申請書記載内容に関する補足説明

本書は、2022年12月23日に申請した設計及び工事計画認可申請書の記載内容について補足するものである。

高浜 1 号機 設置変更許可申請書 添付資料八 抜粋

第6図 各ケース実効増倍率評価結果\*

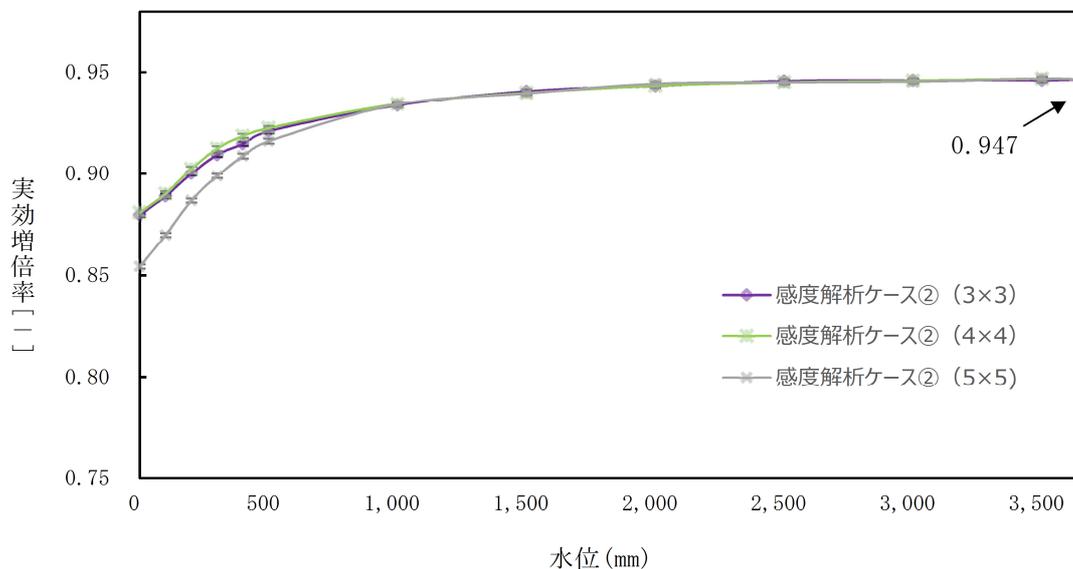
今回、塩素を考慮しない体系にて評価を実施し、その結果を申請書へ反映する。主な反映箇所は以下のとおり。(別紙8参照)

- ・ 評価条件及び実効増倍率評価結果を示した図表
- ・ 妥当性確認に用いたベンチマーク解析ケース
- ・ 不確定性評価

未臨界性評価結果を第4表に示す。第6図のとおり、基本ケース及び感度解析ケースの全ケースにおいて、純水冠水状態から液相部高さ（水位）の低下に伴い実効増倍率は減少し、純水冠水状態において最大0.947となった。これに不確定性0.0115を考慮しても実効増倍率は0.959であり、実効増倍率0.98以下を満足している。
